# 审图常见问题解析

主办单位 北京市规划和自然资源委员会

2025年2月 总第19期

图1 住宅首层平面图

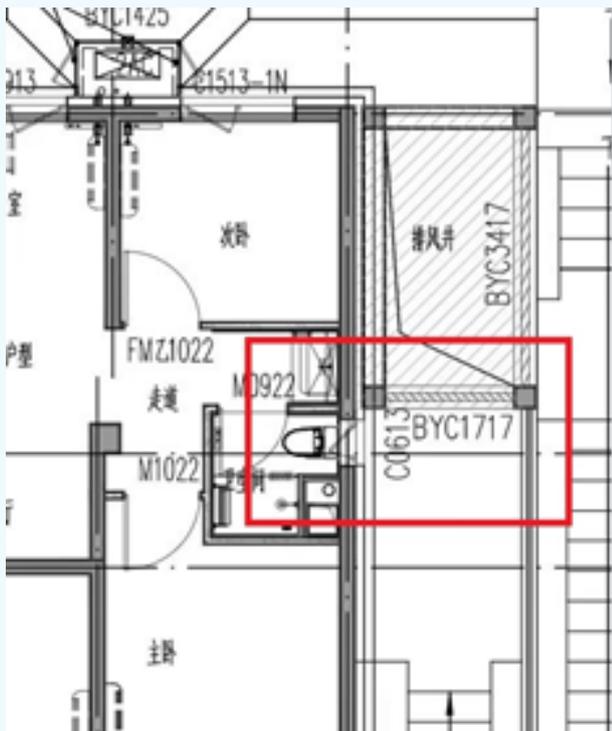
某住宅项目，首层平面图中地下车库排风竖井排风口邻近首层住宅卫生间可开启外窗，不符合《民用建筑通用规范》GB 55031-2022第4.5.1条的规定，如图1所示。

住宅项目改进措施：取消地下车库排风竖井排风口邻近首层住宅卫生间可开启外窗南侧的排风口，如图3所示。

图1 二层平面(局部)

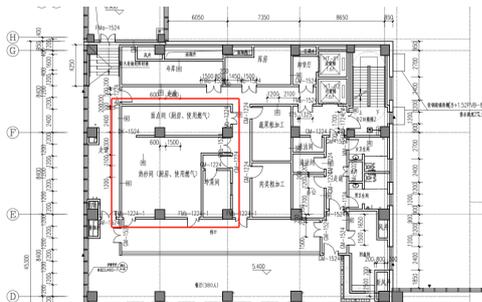
案例为某公共建筑，在二层平面布置了使用燃气的厨房“热炒间”及“面点间”，但无直接对外的通风条件，见图1。

对外通风条件的位置，不符合《建筑防火通用规范》第4.3.12条的规定。

调整使用燃气部位在建筑平面中的位置，使其具有直接对外通风的条件。

图2 钢梁与混凝土梁连接节点

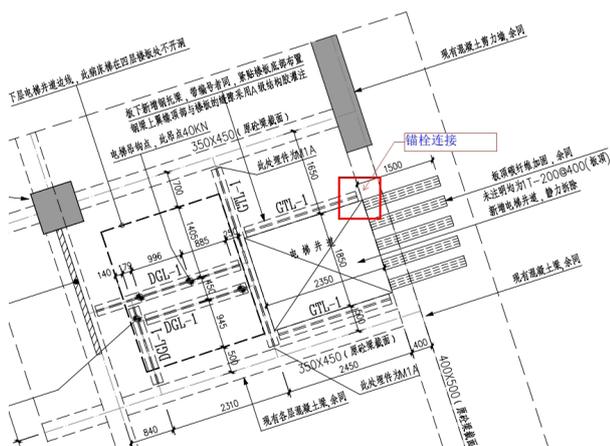
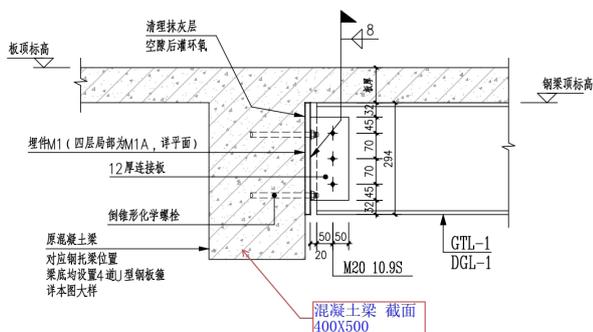
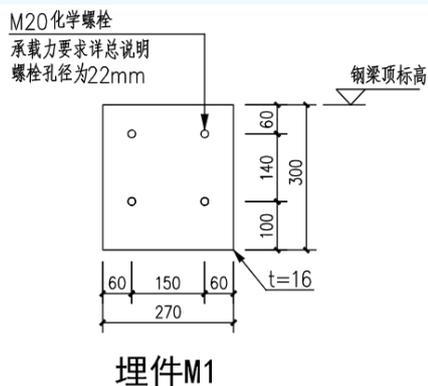
该处梁端剪力设计值为110kN，设计者仅按照锚栓钢材受剪承载力设计值 $V^a=39.6\text{kN}$ 选用4根M20锚栓，忽略了对基材混凝土抗剪承载力进行验算。

此处节点的后锚固连接计算仅考虑锚栓钢材的受剪承载力,未考虑《混凝土结构加固设计规范》第16.3.1条所规定的混凝土边缘楔形受剪破坏。

上述公式中下排锚栓的 $\psi_v=1.789$ (计算从略,其中的构件锚固区配筋对受剪承载力的影响系数 $\psi_{u,v}=1.4$ ), $f_{cu,k}=30\text{N/mm}^2$ ,其他参数的数据如前所示,代入公式之后可得: $V^c=0.18\times 1.789\times \sqrt{30}\times 180^{1.5}\times 20^{0.3}\times 170^{0.2}=29224.8\text{N}=29.2\text{kN}$ ,这是下排2个锚栓的受剪承载力设计值。由于下排锚栓距混凝土基材边缘距离 $c_1=180\text{mm}$ ,该尺寸小于10倍的锚栓有效锚固深度 $h_{ef}$ ,即 $10\times h_{ef}=1700\text{mm}$ ,根据《混凝土结构加固设计规范》F.2.1条第2款的规定,此时仅下排2个锚栓受力,其受剪承载力设计值为 $29.2\text{kN}$ ,远小于梁端剪力设计值 $110\text{kN}$ 。若按照《混凝土结构加固设计规范》F.2.1条第3款将埋板的下排2个锚栓的螺栓孔改为椭圆孔,仅由上排2个锚栓承担剪力,此时上排2个锚栓的 $\psi_v=1.433$ (计算从略),其受剪承载力设计值 $V^c=0.18\times 1.433\times \sqrt{30}\times 320^{1.5}\times 20^{0.3}\times 170^{0.2}=55488.5\text{N}=55.5\text{kN}$ ,也小于梁端剪力设计值 $110\text{kN}$ 。

对于仅承受剪力的后锚固锚栓应按照《混凝土结构加固设计规范》第16.2.4条和第16.3.6条等规定分别进行锚栓钢材受剪承载力计算和基材混凝土受剪承载力计算。一般情况下,基材混凝土楔形破坏的受剪承载力小于锚杆钢材的受剪承载力,在进行锚栓的抗剪设计时应考虑周全,这样才能确保设计的安全可靠。当按前述方法计算不满足要求时,也可采取可靠构造措施(如在埋件两侧有效宽度范围内设置附加钢板箍等)来防止基材混凝土的楔形破坏。

图3 架空平台顶层给排水平面图

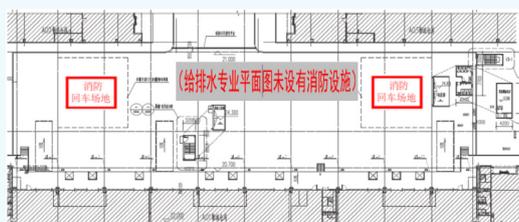
某项目由3座物流仓库和架空平台等组成，物流仓库为存储型普通物流建筑，储存物品的火灾危险等级为丙类2项，总建筑面积128268m<sup>2</sup>，地上3层，建筑最高高度35.85m，设置了具有灭火救援功能的架空平台，架空平台没有设置室外消火栓系统，见图1~图3。

《建筑防火通用规范》规定了室外消火栓系统的基本设置范围，以保证消防车在灭火时能直接从室外消防给水管网快速取水，所以消防车停靠的建筑屋面或高架桥应设室外消火栓。本项目建筑专业根据物流仓库平面布局和《物流建筑设计规范》要求，设计了具有消防车停靠功能的架空平台，而平台未设置室外消火栓，违反了《建筑防火通用规范》第8.1.5条第2款的规定。

具有消防车停靠功能的各层平台均应补设室外消火栓，室外消火栓系统的设置应满足《消防给水及消火栓系统技术规范》GB 50974-2014第7.3节消防设计水压（相对平台标高）和水量的要求，并应有防冻、防撞等安全措施。

图1 2~5层空调水管平面图

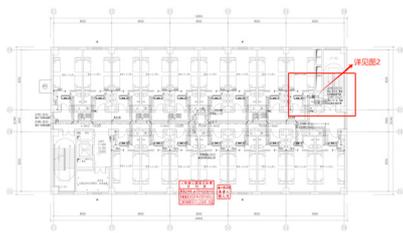
某工业项目中的宿舍楼，一层为餐厅与厨房，二~五层为员工宿舍，均采用风机盘管加新风的集中空调系统。空调热源设置于地下车库内，每层设专用冷热水管井，空调立管设置于管井中。二~五层空调水平管道接立管处用于楼层总控的关断阀门及平衡阀设置于管井外宿舍卫生间内，详见图1及图2。

本项目二~五层公共管道上用于总体控制、调节的阀门及平衡阀设置在非公共空间的宿舍内，不便于公共管道的巡检及维修，应设置于公共空间内。

合理布置管井内各立管设置位置，将关断阀门及平衡阀调整至管井内。也可以将各公共管道阀门设置于内走道上空，但要留有相关检修口。

图3 地下一层应急照明平面图(原设计)

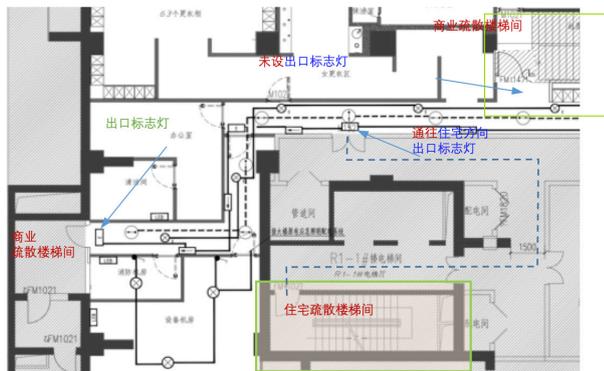
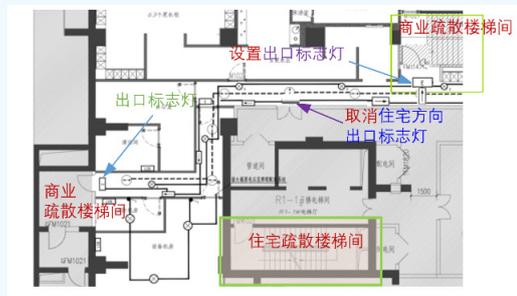
图3地下一层应急照明平面图(前)所示，改造区域内疏散指示标志设置有误，未按照建筑安全出口和疏散路线进行设计，导向商业防火分区两部疏散楼梯间，而是分别导向商业和住宅疏散楼梯间，违反了《建筑防火通用规范》第10.1.8条“疏散指示标志及其设置间距、照度应保证疏散路线指示明确、方向指示正确清晰、视觉连续”的规定。

电气专业疏散指示标志设置应与建筑安全出口和疏散路线一致。针对本改造项目，应在商业防火分区两个疏散楼梯间入口设置出口标志灯，方向标志灯分别导向该防火分区两个安全出口；同时取消通往住宅楼梯间的出口标志灯和方向标志灯，以保证疏散路线指示明确、方向指示正确清晰、视觉连续，见图4。

图1 动照电气平面图(局部)

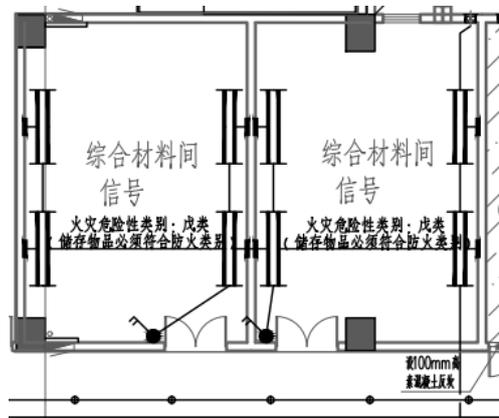
某轨道交通项目车辆段综合维修楼材料间照明灯具安装高度为2.5m,且灯具采用交流低压供电,照明配电回路未设置剩余电流动作保护电器作为附加防护。相应设计动照电气平面图(局部)如图1,图例及安装方式如图2,照明配电箱系统图如图3。

正常照明灯具安装距地面2.5m及以下的高度,照明配电回路保护开关应选用剩余电流动作保护电器,不得选用普通微型断路器,或者将灯具安装高度设计为大于2.5m。

图1 某公建首层平面图(局部)

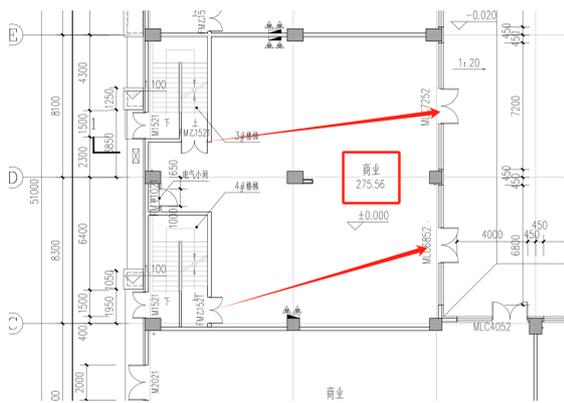
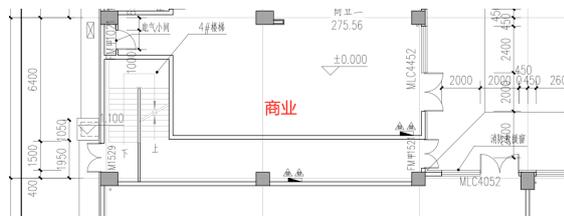
案例分析(见图1):某小型商业建筑,地上层数不超4层,疏散楼梯间在首层的疏散门虽然离外门不大于15m,但途径商业(有可燃物的功能区),存在楼梯间在首层未直通室外的问题。整改方案:楼梯间与商业之间设置耐火极限不低于2.0h的防火隔墙,楼梯间直通室外(见图2)。

图3 某小学首层平面图(局部)

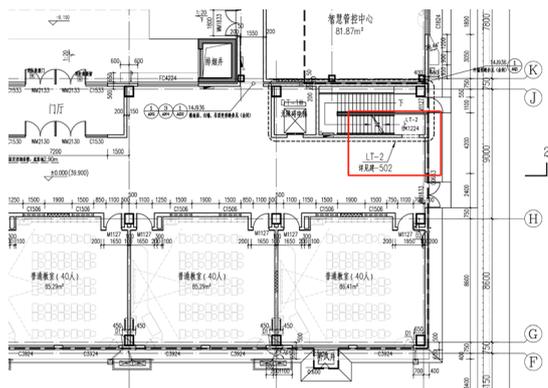
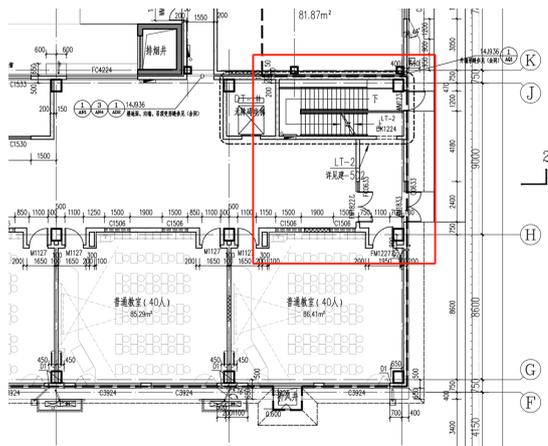
层,地下1层,LT-2楼梯间地下部分直通室外,符合规范要求;地上楼梯间符合《建筑设计防火规范》第5.5.13条规定,设置了敞开楼梯间,但不符合《建筑设计防火规范》第5.5.17条第2款“当层数不超过4层……可将直通室外的门设置在离楼梯间不大于15m处。”的规定,存在楼梯间在首层未直通室外的的问题。整改方案:地上楼梯间采用扩大的封闭楼梯间的方式直通室外。(见图4)。

图5 某中学首层平面图(局部)

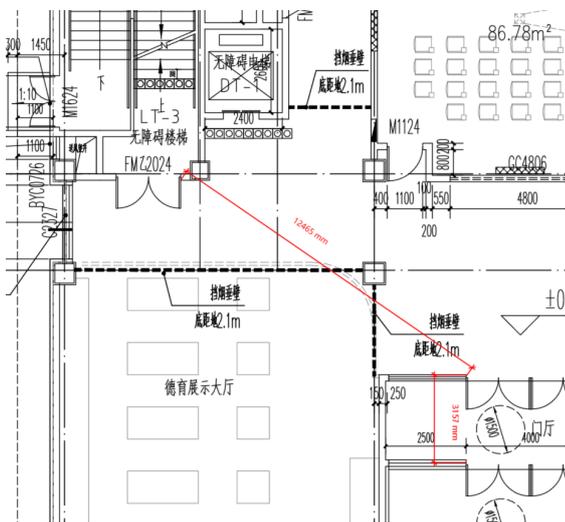
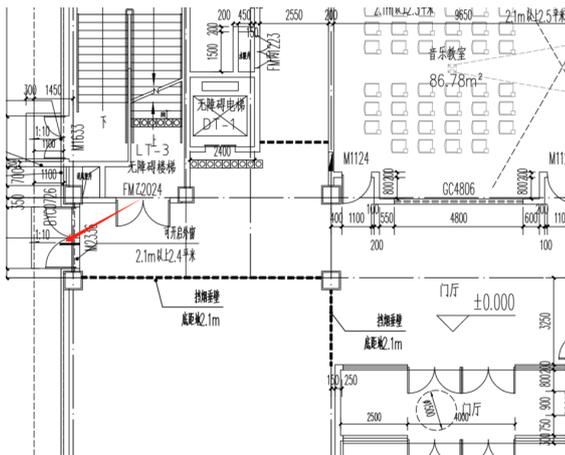
案例分析(见图5):某中学项目,地上4层,地下1层,楼梯间疏散门到外门的直线距离大于15m,存在楼梯间在首层未直通室外的的问题。整改方案:调整外门位置,满足直通室外要求。(见图6)。

图7 某小型公建首层平面图(局部)

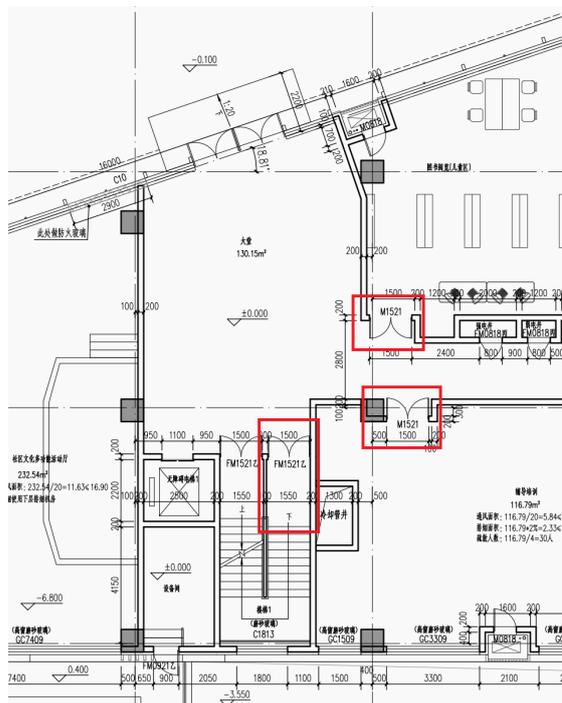
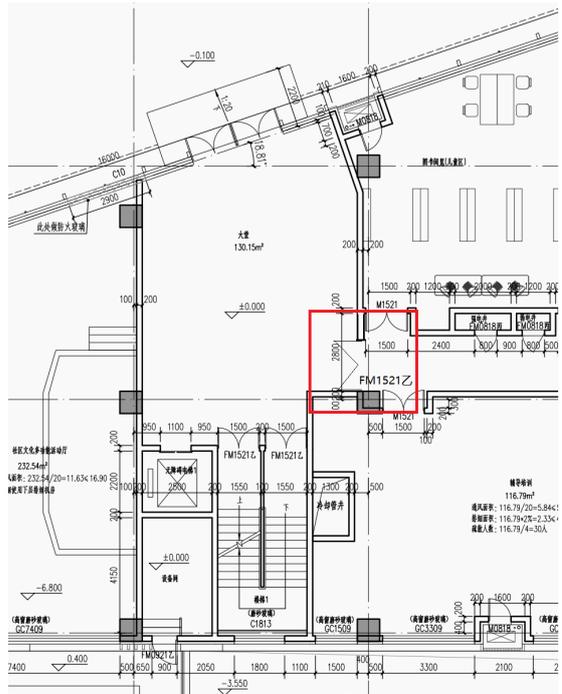
案例分析(见图7):某小型公共建筑,地上3层,地下1层,首层平面中地上封闭楼梯间疏散门到外门的直线距离小于15m,符合直通室外规定;地下封闭楼梯间未按扩大封闭楼梯间设计,存在未直通室外的问题。整改方案:在大堂与右侧走道交界处增加耐火极限不低于2.0h的防火隔墙及乙级防火门,大堂符合扩大封闭楼梯间的规定,满足直通室外要求。(见图8)。
